Modulo per la presentazione delle osservazioni per i piani/programmi/progetti sottoposti a procedimenti di valutazione ambientale di competenza statale

ID: Codice procedura (ID_VIP/ID_MATTM): 12691

“Progetto di un impianto eolico denominato "Pitigliano" ubicato nei comuni di Pitigliano (GR) e Sorano (GR) costituito da 20 (venti) aerogeneratori di potenza nominale 7,0 MW per un totale di 140,0 MW con relative opere connesse ed infrastrutture indispensabili”

TESTO DELLE OSSERVAZIONI

Immagine 1. Vincoli ex art. 136 del CBC dal PIT della Regione Toscana e zona approssimativa dove è progettato l'impianto industriale.

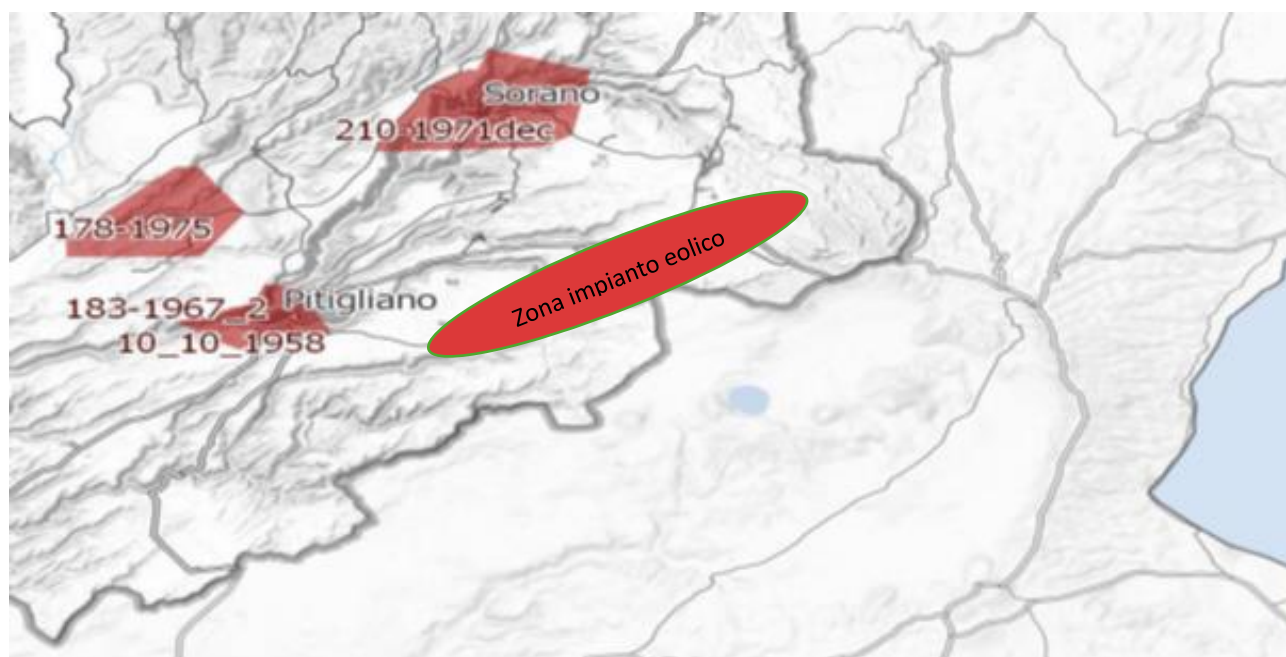
Al contrario si evidenzia che l'impianto eolico industriale citato non solo ricadrebbe con tutti e 20 gli aerogeneratori all'interno delle fasce di rispetto di 3 km di due vincoli paesaggistici di notevole interesse pubblico esistenti nella Regione Lazio e con una parte di essi nel vincolo paesaggistico del Centro abitato di Sorano (GR) quindi in aree non idonee all'installazione di impianti di energia rinnovabile. Addirittura, alcuni aerogeneratori sarebbero ubicati a poche centinaia di metri dai perimetri dei due vincoli paesaggistici laziali ex art 136 del CBC.

Inoltre, come sostiene la Proponente parte dell'impianto si verrebbe a trovare a 3,5 km dal centro abitato di Sorano. Infatti, tre degli aerogeneratori WTG 08, 09, 10 sono addirittura all'interno delle fasce di rispetto dei 3 km del suo vincolo paesaggistico di notevole interesse pubblico ex art 136 del CBC. Si evidenzia che così si crea

un'ulteriore incompatibilità con la tutela del Paesaggio.

Immagine 3. Cumulo di una parte di impianti eolici, fotovoltaici e geotermici industriali in progettazione ed esistenti intorno all’eolico industriale “Pitigliano”.

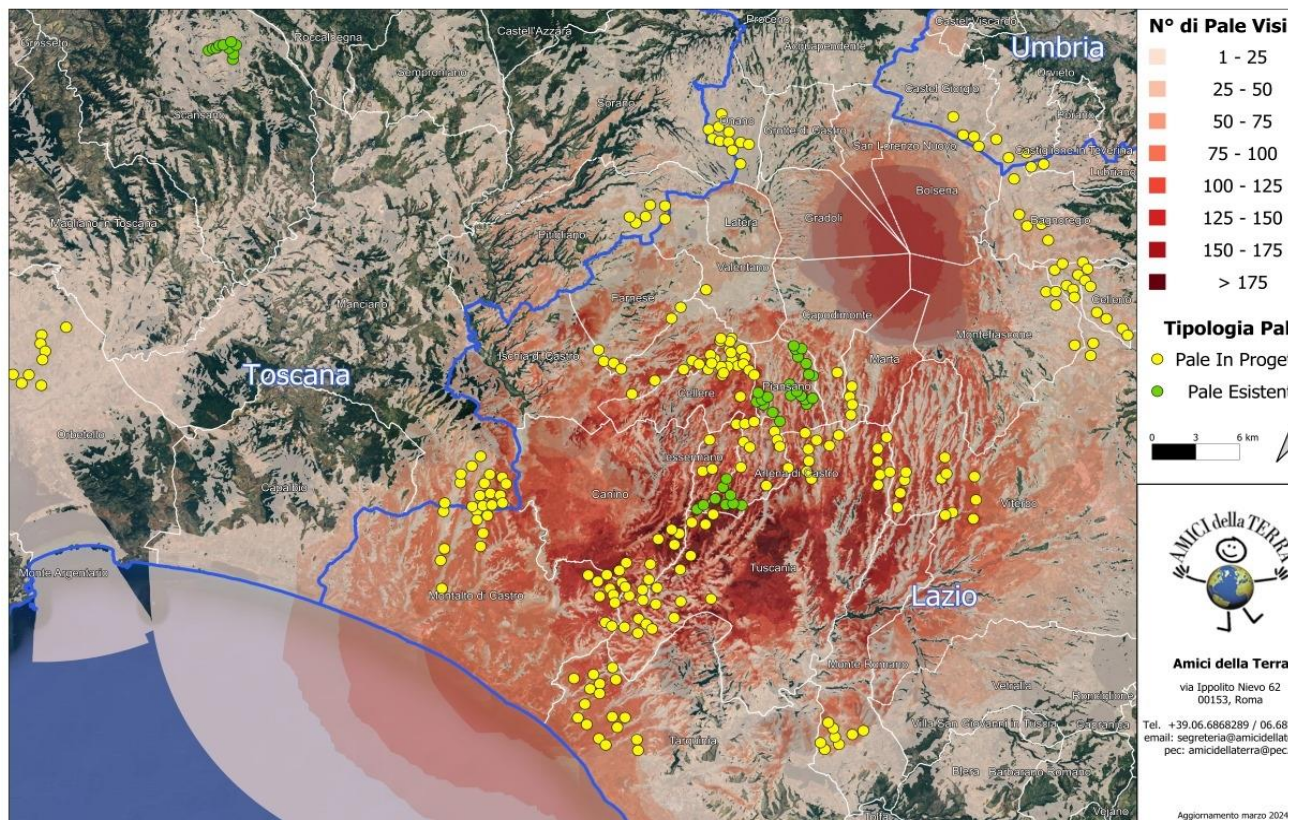
Beni Culturali “*Ambito paesaggistico, geologico e geomorfologico dell’orlo della caldera di Latera ...*” Non vengono nemmeno citati gli impianti eolici in progetto al MASE, il “Rempillo” (6 aerogeneratori) e un altro in verifica amministrativa di 14 aerogeneratori e 72, 6 MW. Ad oggi nei territori di Pitigliano, Sorano e in quello limitrofo potenzialmente potrebbero essere insediati 40 aerogeneratori alti 200 metri e larghi 170. Ma la proponente non cita neanche altri impianti che creerebbero il cumulo e quindi maggiore impatto. Infatti, sul territorio della “Città del Tufo” (Sorano e Pitigliano) impatterebbero anche l’impianto eolico “Montarzo” di Onano con 13 aerogeneratori con le dimensioni ricordate, l’altro eolico industriale nel territorio di Valentano con sette aerogeneratori (stesse dimensioni), gli impianti di Farnese con un minieolico di 3 Torri alte 60 metri già installate in località Poggio del Crognolo e l’impianto eolico industriale “Vallerosa” (7 aerogeneratori alti 200 metri e larghi 158 metri) in procedura VIA presso la Regione Lazio. Inoltre, altri impianti del minieolico già presenti a Valentano, Cellere e Piansano e due progetti eolici industriali con le stesse dimensioni (200 m x 170 m) nel Comune di Ischia di Castro. La valutazione del cumulo non prende neanche in considerazione gli impianti industriali di fotovoltaico e agrivoltaico in progetto a Farnese, Valentano, Ischia di Castro, Cellere. L’impianto geotermico in procedura Via al MASE, progettato nella Caldera di Latera. Quindi è stata effettuata una valutazione del potenziale impatto cumulativo non veritiera a dispetto di quanto affermato dalla proponente che sostiene di aver preso in considerazione uno spazio di 10 km intorno al suo impianto per gli impatti che si creerebbero.

Nella Parte IV delle Linee guida citate al punto 16.1, nello stabilire i requisiti per la valutazione positiva dei progetti nel procedimento di VIA si parla di individuazione delle aree idonee per l’insediamento degli impianti tenendo conto di aree degradate da attività antropiche pregresse o in atto (brownfield) tra cui siti industriali, cave, discariche, siti contaminati. Stessa raccomandazione viene ribadita anche nell’art.20 del D.Lgs n. 199/2021. Ma appare inascoltata dalla proponente. Infatti, insiste molto nel dire che il suo impianto industriale è compatibile con il territorio nonostante le numerose incompatibilità paesaggistiche, culturali, economiche e naturalistiche che esso incontra.

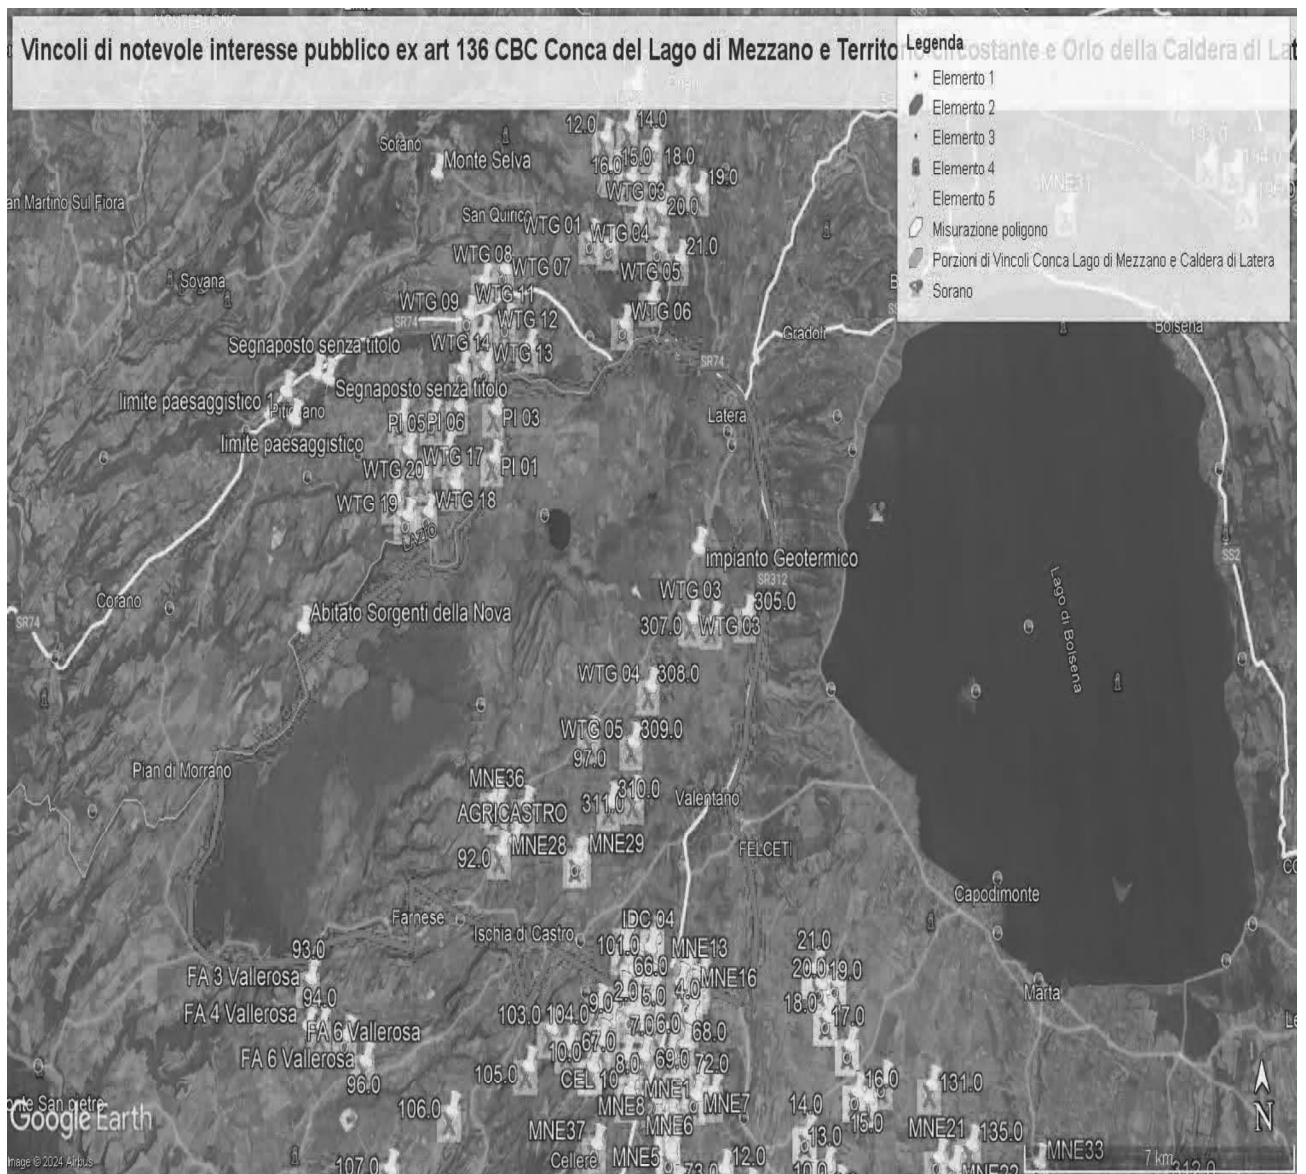
ma nelle sue immediate vicinanze (a soli 100 metri i primi due aerogeneratori) oltre ad impattare sul territorio e sulle economie di cinque Comuni del Lazio (Farnese, Onano, Latera, Valentano, Grotte di Castro e Gradoli) si trova nelle fasce di rispetto dei Beni di notevole interesse pubblico come si è evidenziate nelle Osservazioni precedenti e crea degli impatti negativi anche sui beni naturalistici come verrà dettagliato nell'Osservazione relativa alla Vinca. Inoltre, andrebbe a sommarsi al già enorme cumulo di impianti eolici e fotovoltaici e geotermici che creano una elevata criticità ambientale nella provincia di Viterbo e interferiscono anche con il territorio toscano come si può vedere dalle varie immagini dell'Allegato n. 1.

IMMAGINE n. 3 Impianto eolico industriale “Pitigliano” e distanze aerogeneratori dai Vincolo “Orlo della Caldera di Latera.

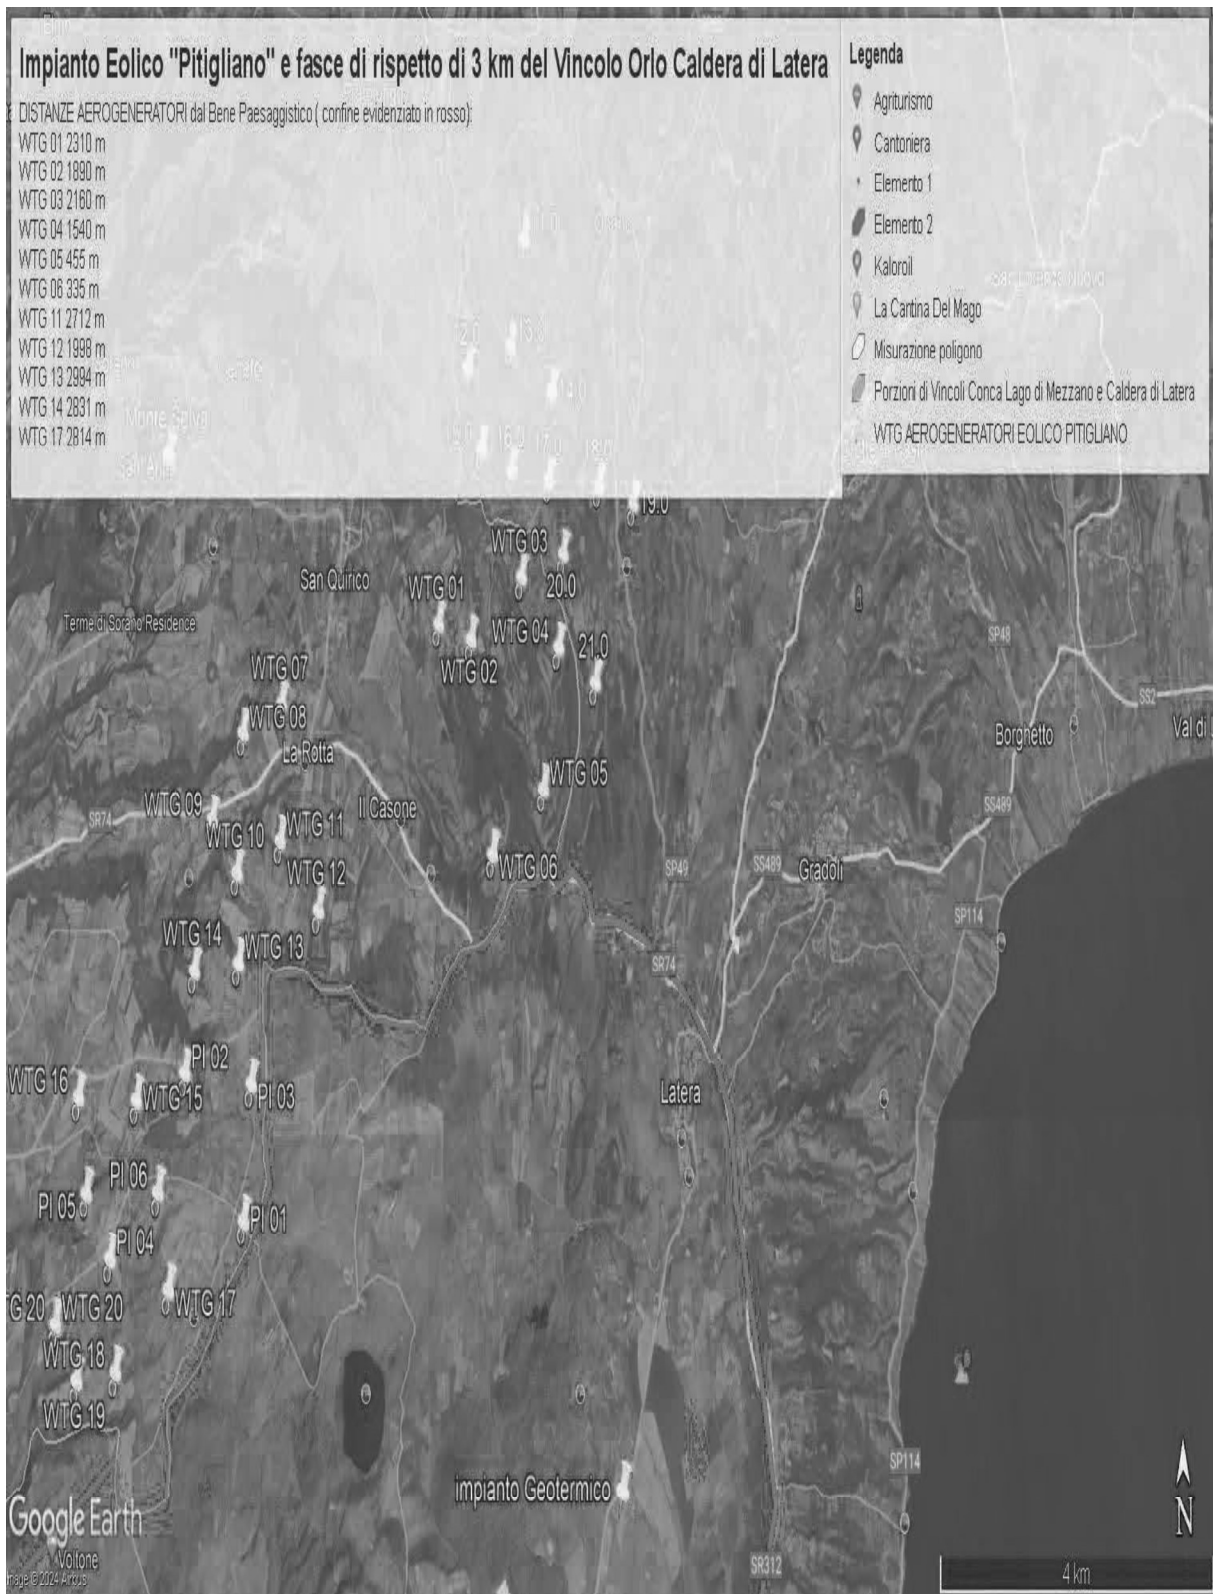
Come è illustrato nell'immagine si ribadisce che l'impianto industriale "Pitigliano" ricade completamente all'interno delle fasce di rispetto dei due vincoli di notevole

interesse pubblico e lambisce quelle di un terzo vincolo e quindi come affermato dal Consiglio di Stato nelle sentenze citate, l'impianto è insediato in area non idonea ai sensi dell'art. 20 comma 8 lettera c quater del D.Lgs. n. 199/2021 e ss.mm.ii al contrario di quanto sostiene la proponente.

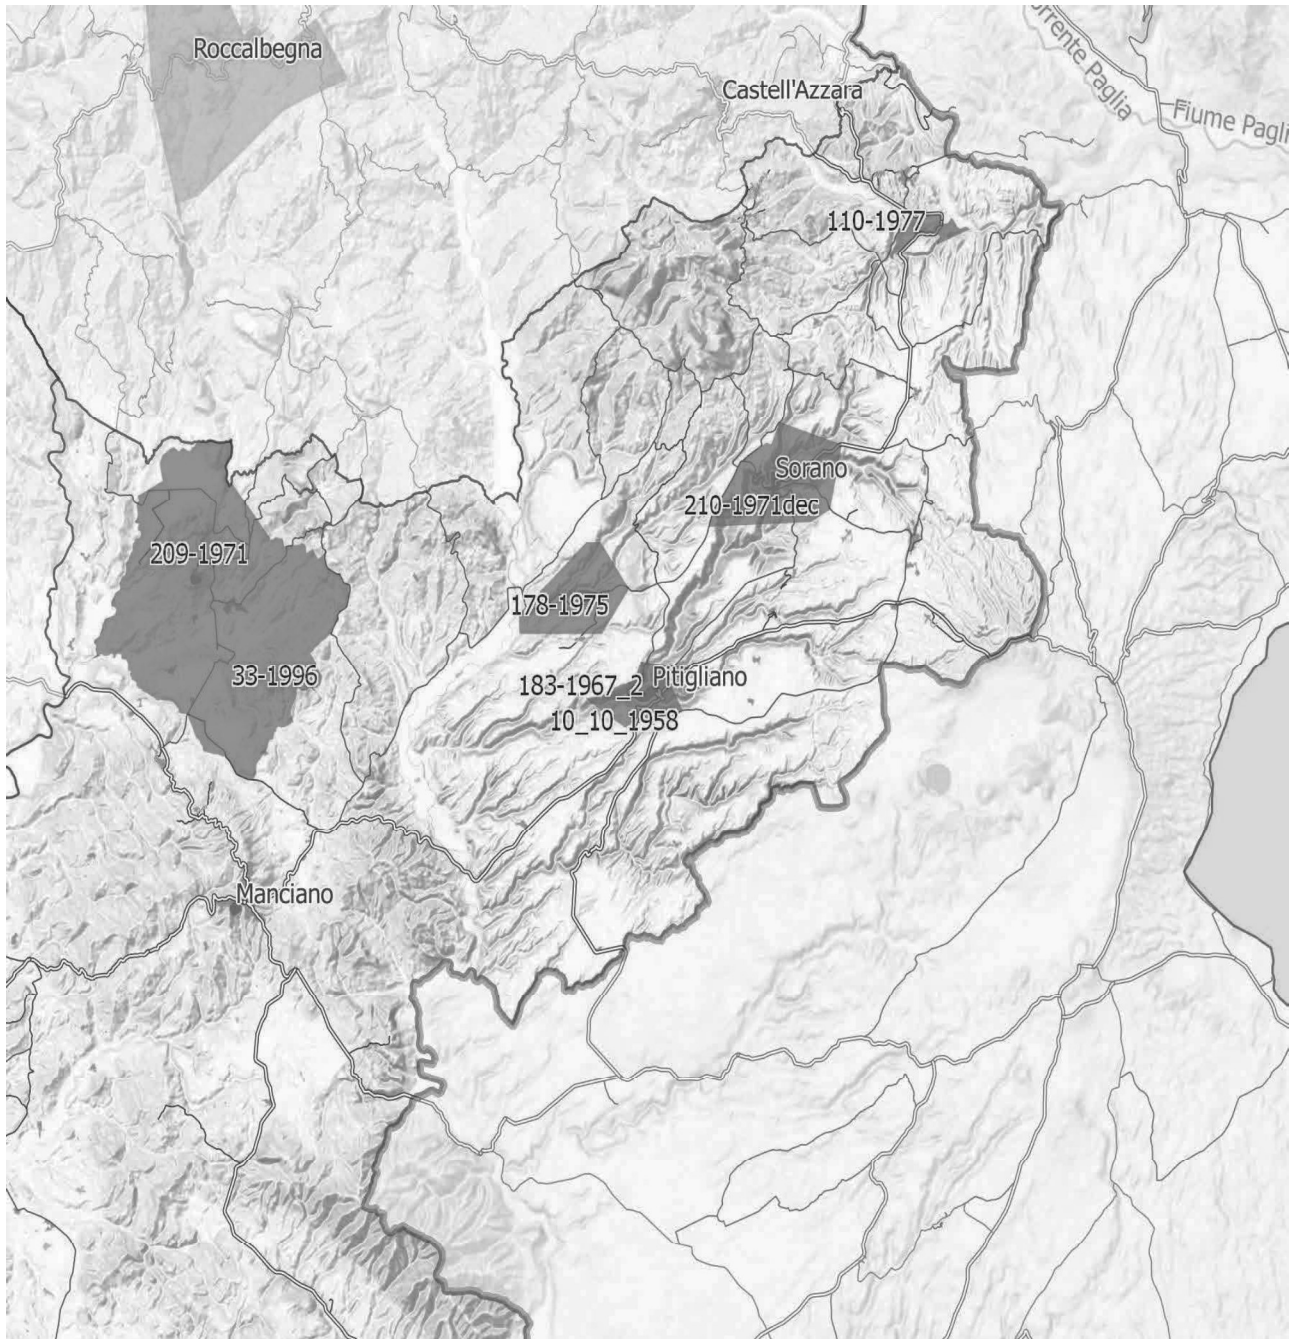
IMMAGINE n. 4 Si evidenzia che i tre aerogeneratori WTG 07, WTG 08 e WTG 09 impattano con il vincolo paesaggistico di notevole interesse pubblico del Centro Storico di Sorano. Il WTG 07 si troverebbe a 2828 m, WTG 08 2504 e WTG 09 2990. Il cavidotto dell'impianto invece impatta in buona parte del Vincolo paesaggistico ex art. 136 del CBC del Centro Storico di Pitigliano.

IMMAGINE n 5. Mappa eolici elaborata dall'Associazione Amici della Terra. La mappa evidenzia il cumulo degli impianti tra Lazio e Toscana.

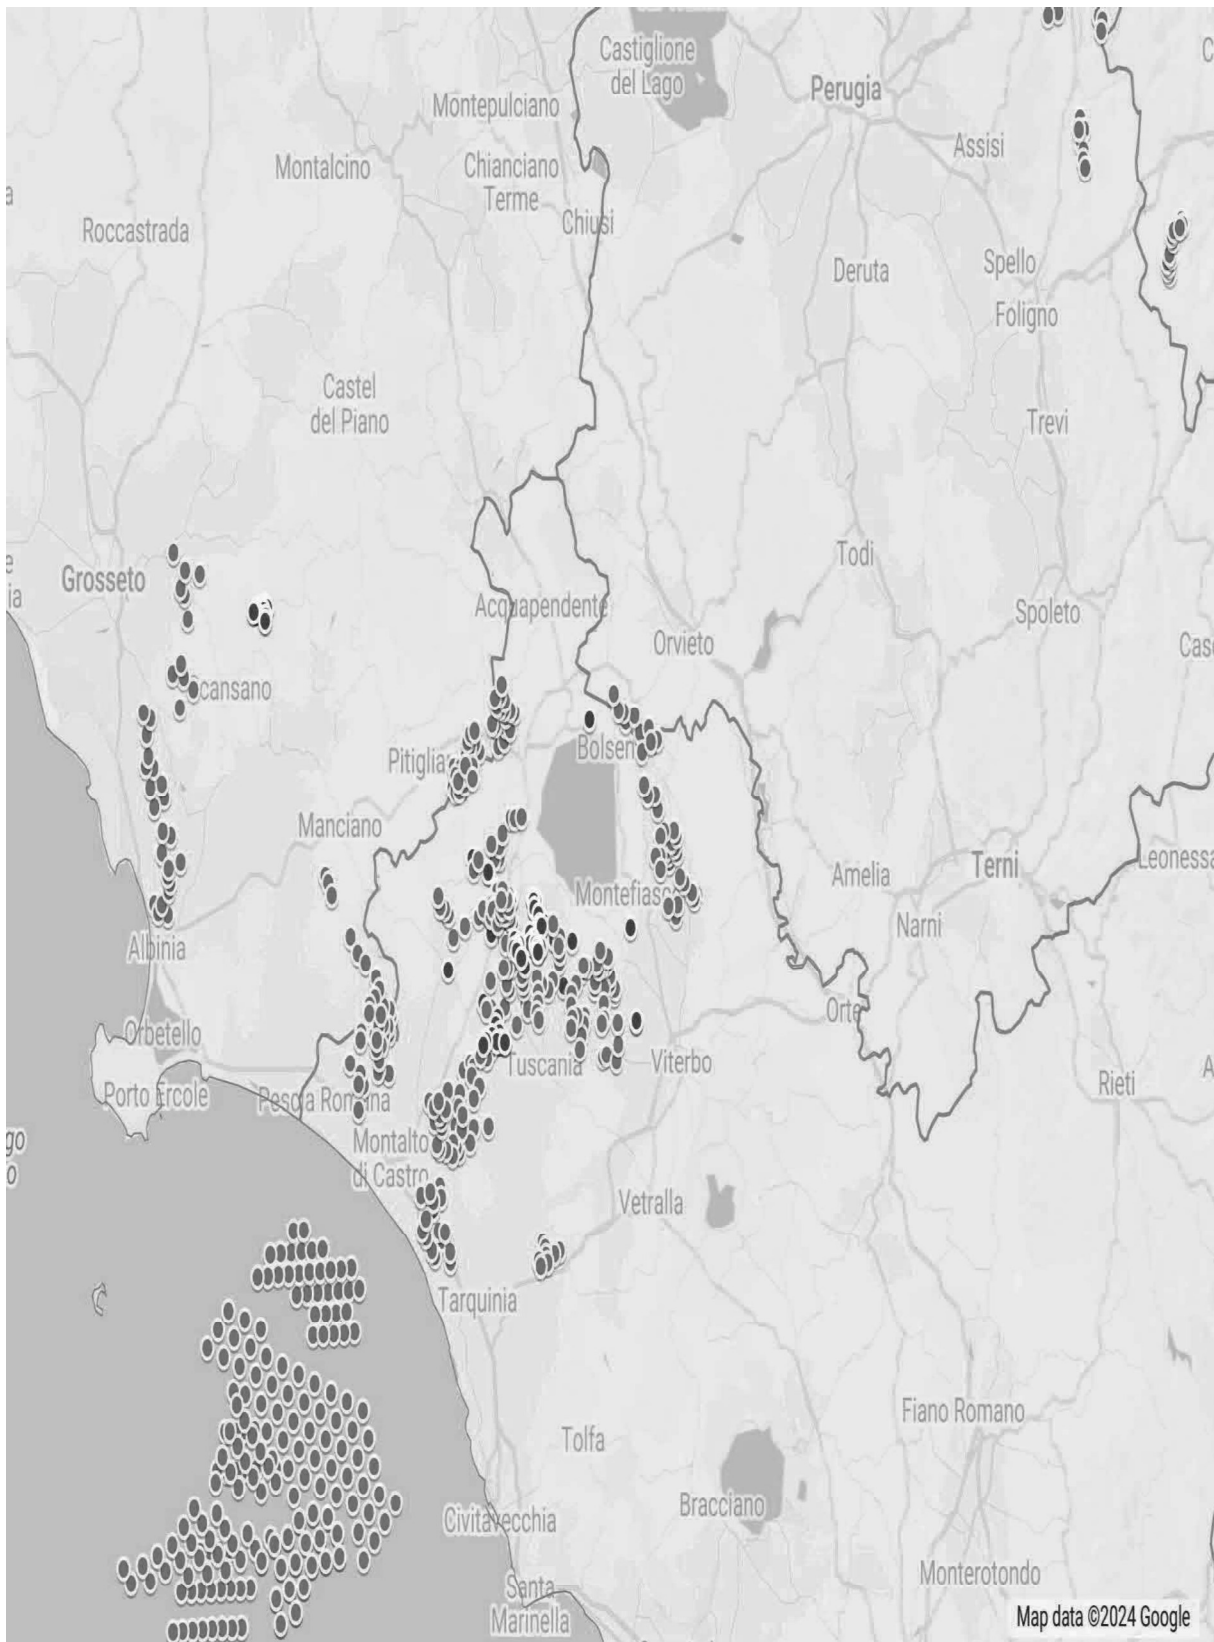
Riguardo al cumulo degli impianti FER, le mappe prodotte dalla proponente riguardano, come già evidenziato, soltanto una parte molto piccola degli impianti FER dell'area intermedia e vasta e in particolare di quelli eolici che contribuiscono a creare un notevole cumulo e la saturazione del territorio tosco laziale. Riguardo al cumulo dei soli impianti eolici si riporta la mappa dell'intervisibilità degli impianti eolici elaborata dall'Associazione nazionale “Amici della Terra”.
